Keuringsverslag van een elektrische laagspanning- en zeer lage spanningsinstallatie

NIET CONFORM

Straatnaam John Vanhaerenstraat
 Huisnummer 7
 Busnummer
 Postcode 3060
 Gemeente Bertern
 Land België

Controlebezoek van een oude huishoudelijke elektrische installatie van een wooneenheid bij verkoop op vraag van de verkoper volgens (KB 08/09/2019) - AREI Boek 1- 8.4.2. en 8.2.1. en 4.2.4.3.

Afbeelding schakel- en verdeelbord:

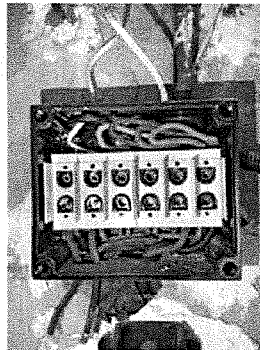
- I1.01 Eëndraadschema van de installatie is te voorzien en/of te vervolledigen. (Boek 1 Afdeling 2.12 - 2.13 en 3.1.2 en 9.1.2)
- I1.02 Situatieschema van de installatie is te voorzien en/of te vervolledigen. (Boek 1 Afdeling 2.12 - 2.13 en 3.1.2 en 9.1.2)

- I2.02 De continuïteit van equipotentiaal en/of beschermingsgeleiders zijn niet gewaarborgd. (Boek 1 Onderafdeling 5.3.5.3.G. en 5.4.3.5)
- I3.10 De aansluiting van de aardingsonderbreker is te herzien. Deze dient aan de ene zijde verbonden te zijn met de aardgeleider en aan de andere zijde met de hoofdaardingsklem, equipotentiale verbindingen, beschermingsgeleiders, enz...(Boek 1 Onderafdeling 5.4.2.1 en 2.5)

- I4.04 De beschermingsgeleiders zijn niet verdeeld over de ganse installatie. (Boek 1 Onderafdeling 5.3.5.3.G. en 5.4.3.1.)
- I5.02.01 Elke elementaire stroombaan moet met een hoofdletter aangeduid worden. Elk lichtpunt, contactdoos, moeten genummerd worden in volgorde gezien vanaf de beschermingsinrichting tegen overstroom. (Boek 1 onderafdeling 3.1.2.1.)

- I5.09 De genaaakbare, naakte onder spanning staande delen zijn onvoldoende afgeschermd. (Boek 1 Afdeling 5.1.4. en 4.2.2.3.)
- I5.10 Niet gebruikte invoeringen van het verdeelbord zijn niet correct of onvoldoende afgedicht. (Boek 1 Afdeling 5.1.4. en 4.2.2.3.)

- I6.02 Een algemene differentieelstroombeschermingsinrichting met een nominale stroom (In) van minstens 40A en een gevoeligheid van maximum 300mA dient geplaatst te worden. (Boek 1 Onderafdeling 4.2.4.3. en 5.3.5.3.a.)

- I6.04 Een afzonderlijke differentieelstroombeschermingsinrichting met een gevoeligheid van 30mA is te plaatsen voor installaties van badkamer, wasmachine, vaatwas, droogkast en/of gelijkaardige toestellen. Deze dient ondergeschikt te zijn aan de hoofddifferentieelstroombeschermingsinrichting (Boek 1 Onderafdeling 7.1.4.1. en 4.2.4.3.)

- I6.09 (Installaties voor 1/10/1981) Er is geen bescherming door een differentieelstroombeschermingsinrichting met een gevoeligheid van max 30mA voorzien voor contactdozen zonder aardpen. (boek 1 afdeling 8.2.1 punt 6)

- I7.02 De smeltzekeringhouders of houders van kleine vermogensschakelaars met pennen met een sectie kleiner dan 10mm² dienen voorzien te worden van kalibreerelementen. (Boek 1 Onderafdeling 5.3.5.5.A.)

- I7.07 Smeltzekeringen en vermogensschakelaars ter bescherming van éénzelfde stroombaan moeten dezelfde nominale stroomsterkte hebben. (Boek 1 Onderafdeling 4.4.1.5.)

- I8.07 Leidingen zijn te bevestigen met aangepaste bevestigingsmiddelen. (Boek 1 Onderafdeling 5.2.2. en 5.2.9.)
- I8.08 De geleiders van het type VOB moeten in daarvoor bestemde buizen, kabelgoten geïnstalleerd worden. (Boek 1 Onderafdeling 5.2.9.3. en 5.2.9.6.)

- I8.11 De kabels van het type XVB, VVB, XGB en/of C/VGVB moeten mechanisch beschermd worden tot op minimale hoogte van 10cm boven vloerniveau. (Boek 1 Onderafdeling 5.2.1.5.)

- I8.13 Kabels van het type VTLmb, LMVVR, COAX, VVT zijn verboden en dienen vervangen te worden door een type conform Boek 1 Onderafdeling 5.2.1.2.
- I8.14 Elektrische leidingen zijn niet ingevoerd, zodat een continue bescherming verzekerd is. (Boek 1 Onderafdeling 5.2.6.1.)

- I8.17 De niet-gebruikte leidingen verwijderen of aan de uiteinden te isoleren.
- I8.21 Kabeldoorvoeren uit te voeren met wartels of gelijkwaardig bescherming (Boek 1 Onderafdeling 5.2.6.1.).

- I9.02 Schakelaar, contactdoos of aftakdoos herschikken en opnieuw bevestigen. (Boek 1 Onderafdeling 1.4.1.3.)
- I9.03 De verbindingen dienen verwezenlijkt te worden in borden, verbindings- of aftakdozen, aan de klemmen van schakelaars, contactdozen of verlichtingsarmaturen. (Boek 1 Onderafdeling 5.2.6.1.)

19.06 Niet alle contactdozen op LS zijn kinderveilig en/of voorzien van een beschermingscontact (NBN C61-112). (Boek 1 Onderafdeling 1.4.2.3. en 5.3.5.2.)
